Keuringsverslag van een elektrische laagspanning- en zeer lage spanningsinstallatie

NIET CONFORM

Datum keuring: 03/12/2024

Straatnaam Binnendijk
Huisnummer 85
Busnummer
Postcode 9130
Gemeente Verrebroek
Land België

Afbeelding schakel- en verdeelbord:

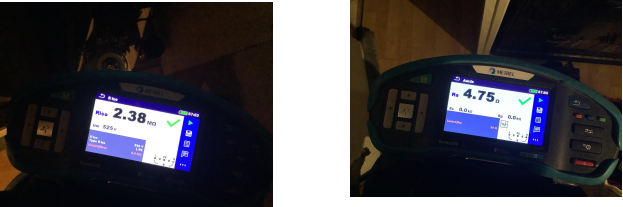
- I1.01 Eéndraadschema van de installatie is te voorzien en/of te vervolledigen. (Boek 1 Afdeling 2.12 - 2.13 en 3.1.2 en 9.1.2)
- I1.02 Situatieschema van de installatie is te voorzien en/of te vervolledigen. (Boek 1 Afdeling 2.12 - 2.13 en 3.1.2 en 9.1.2)

- I2.02 De continuïteit van equipotentiaal en/of beschermingsgeleiders zijn niet gewaarborgd. (Boek 1 Onderafdeling 5.3.5.3.G. en 5.4.3.5)
- I4.01 Hoofdequipotentiaal verbindingen dienen verwezenlijkt worden, ontbreken, zijn niet geel-groen, onvolledig, <6mm². (Boek 1 Onderafdeling 5.4.4.1. en 5.1.6.2)

- I4.05 De aansluitingen van de hoofd-equipotentiaalverbindingen (water, gas, vertrek en terugvoerleiding van verwarming) dienen vervolledigd te worden. (Boek 1 Onderafdeling 5.4.4.1.)

- I5.02 De aanduiding van de stroomkringen en/of apparatuur, aansluitklemmen, enz dient aangebracht of vervolledigd te worden. (Boek 1 Onderafdeling 3.1.3.1. en 3.1.3.3.A. en 5.1.6.1)

- I5.10 Niet gebruikte invoeringen van het verdeelbord zijn niet correct of onvoldoende afgedicht. (Boek 1 Afdeling 5.1.4. en 4.2.2.3.)
- I5.11 Interne verbindingen en/of doorsnede van de verdeelrails en verbindingen in het bord zijn onvoldoende. (Boek 1 Onderafdeling 4.4.1.1. en 4.4.1.5.)

- I5.13 De nominale spanning dient duidelijk vermeld te worden op een oordeelkundig gekozen plaats. (Boek 1 Onderafdeling 3.1.3.3.)
- I8.07 Leidingen zijn te bevestigen met aangepaste bevestigingsmiddelen. (Boek 1 Onderafdeling 5.2.2. en 5.2.9.)

- I8.14 Elektrische leidingen zijn niet ingevoerd, zodat een continue bescherming verzekerd is. (Boek 1 Onderafdeling 5.2.6.1.)
- I9.02 Schakelaar, contactdoos of aftakdoos herschikken en opnieuw bevestigen. (Boek 1 Onderafdeling 1.4.1.3.)

- I9.06 Niet alle contactdozen op LS zijn kinderveilig en/of voorzien van een beschermingscontact (NBN C61-112). (Boek 1 Onderafdeling 1.4.2.3. en 5.3.5.2.)

- I9.13 Toestellen zonder bodem moeten bevestigd worden op aangepaste montageplaten. (Boek 1 Afdeling 5.1.4. en 5.3.5.2. en 5.3.5.4.)
- nota/note 18 De elektrische installatie is grondig na te zien en conform te maken volgens de voorschriften van het AREI boek 1.
